Datum	1-7-1969	Type	22GC017 22EF417	Ref. Afsp.	118	Tel.	88715
-------	----------	------	--------------------	------------	-----	------	-------

1. Wijziging draaitafel

Datum	17-3-1969	Type	22 GC 017	Ref.	Afsp. 109/1	Tel.	88715
-------	-----------	------	-----------	------	-------------	------	-------

Toevoeging extra gewicht

Fig. 2

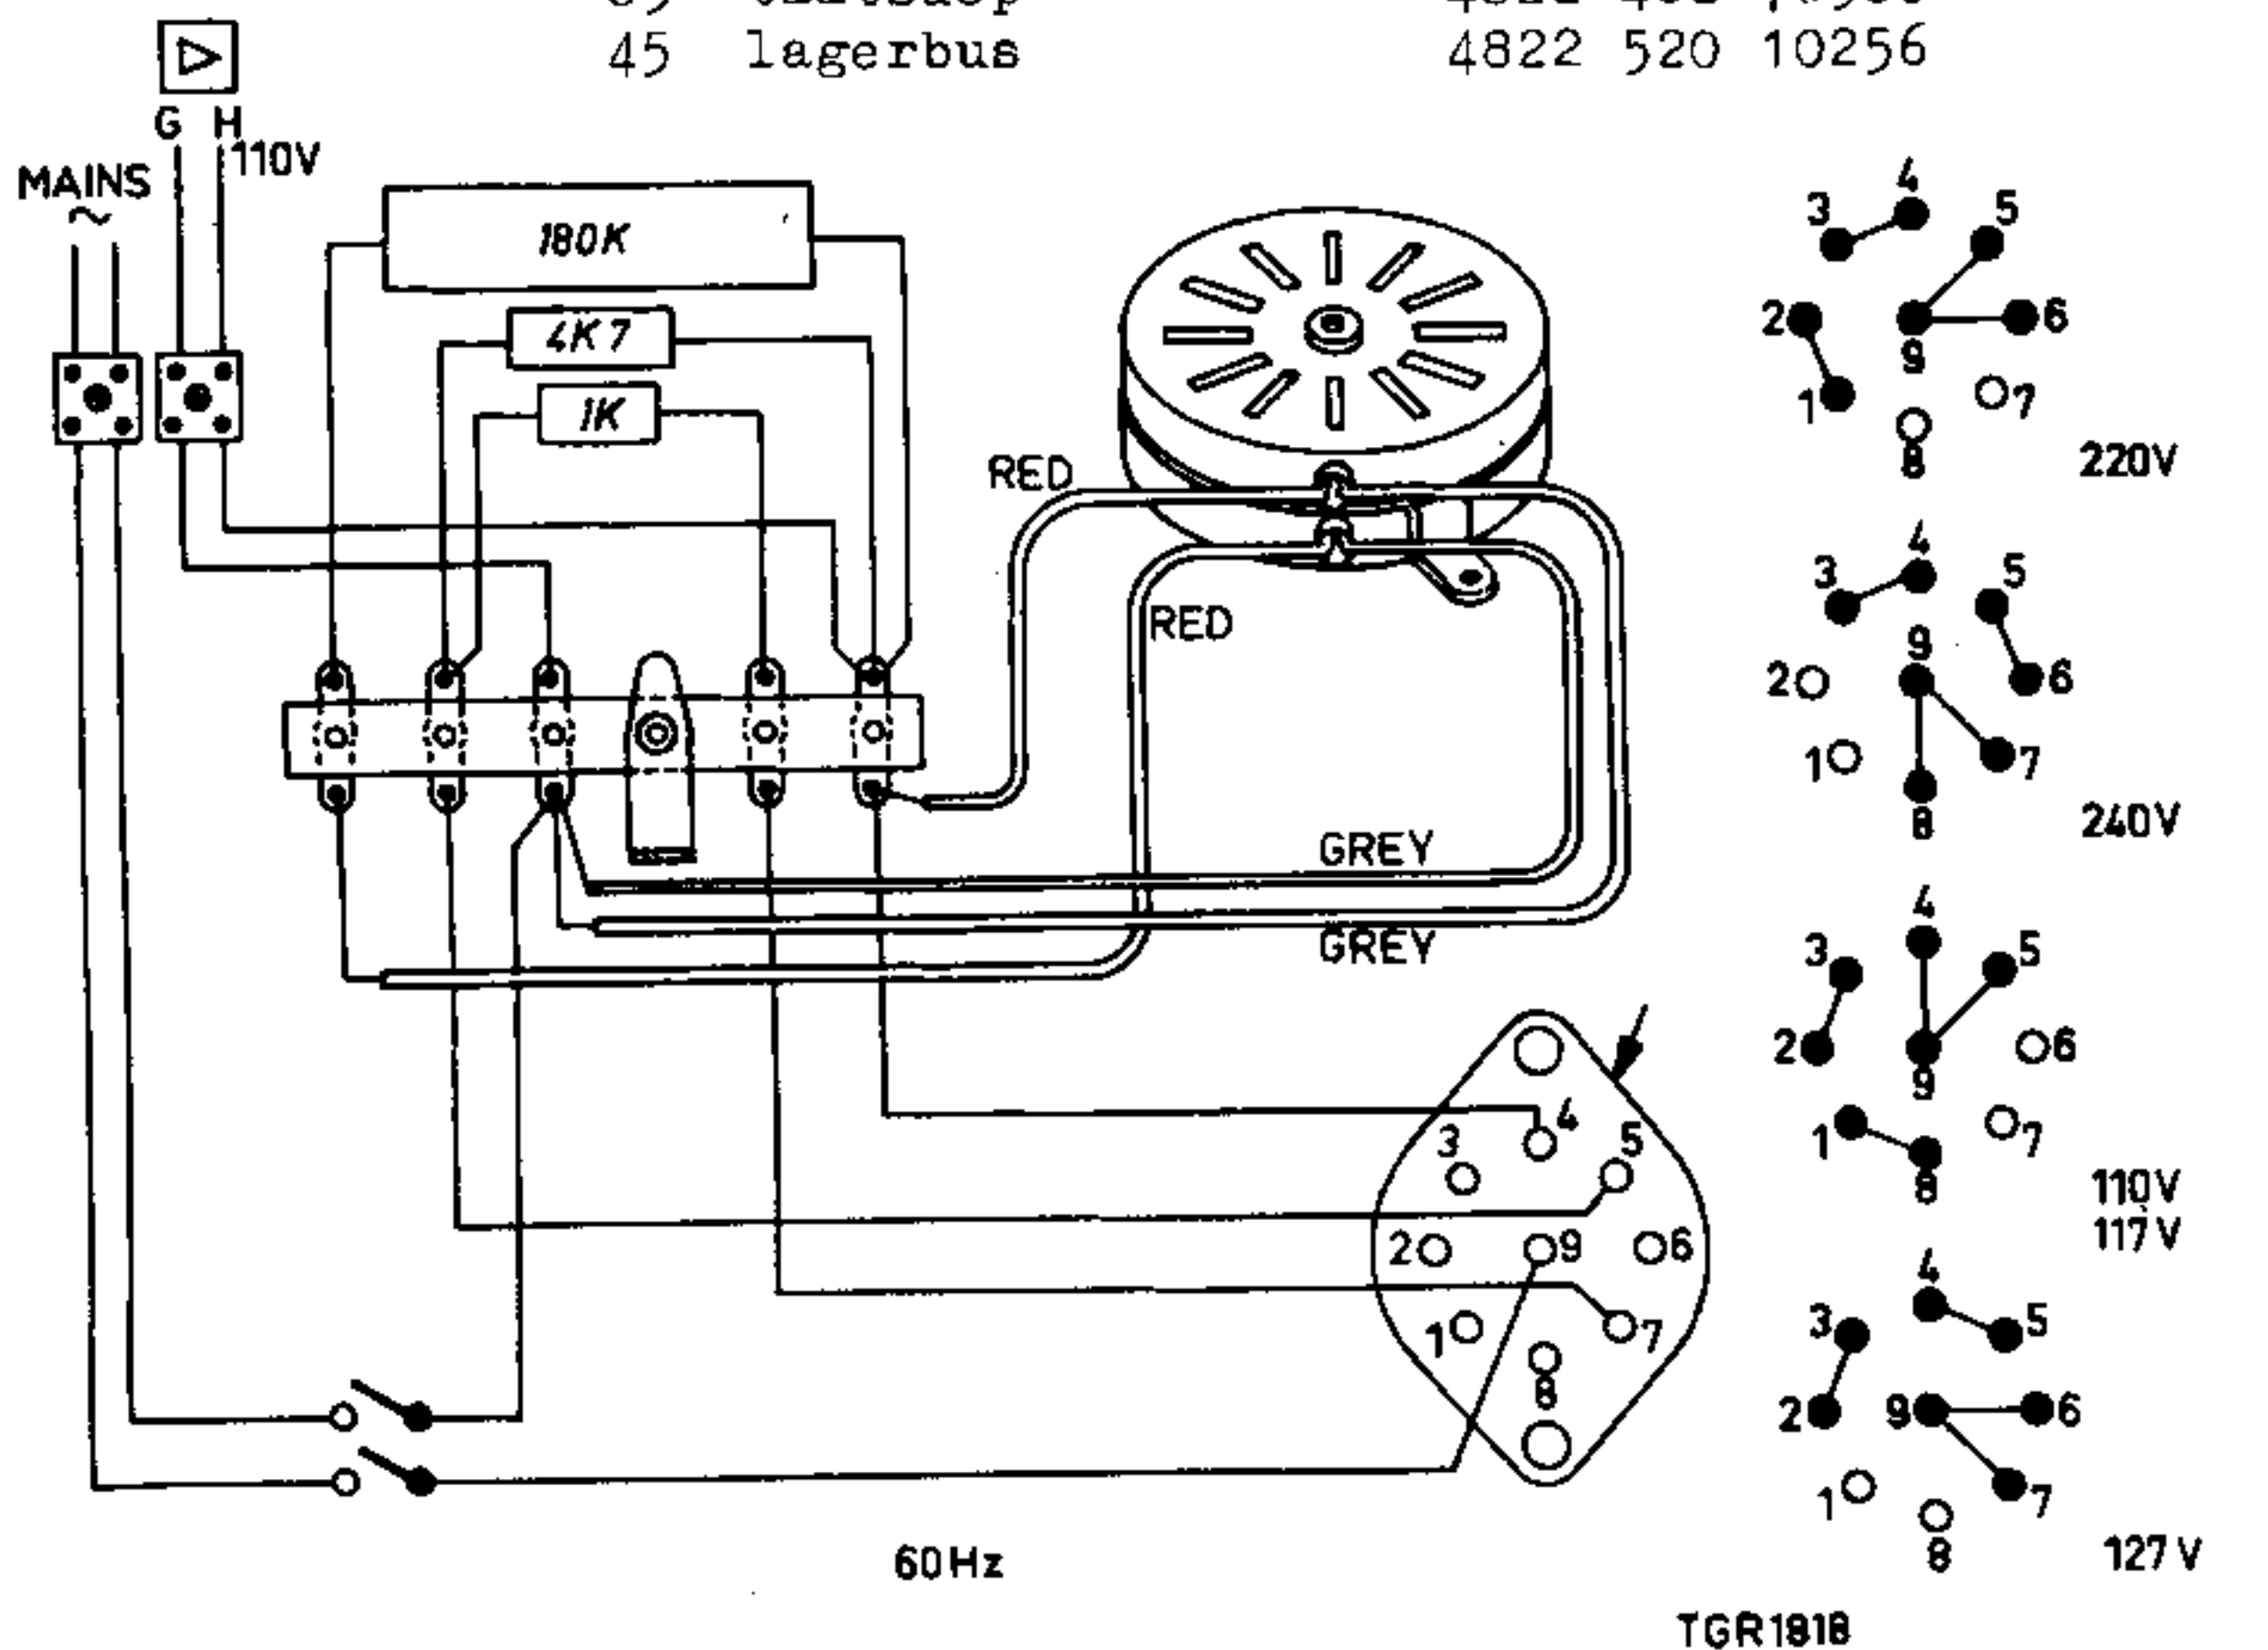
Ombouw naar 60 Hz.

De volgende onderdelen dienen gebruikt te worden. (zie fig. 2)

motor met poelie 60 Hz.	4822 361 60082
snaar	4822 358 30131
weerstand 4K7 5 W	4822 112 20125
condensator 0,18 uF 1000 V	4822 121 40011
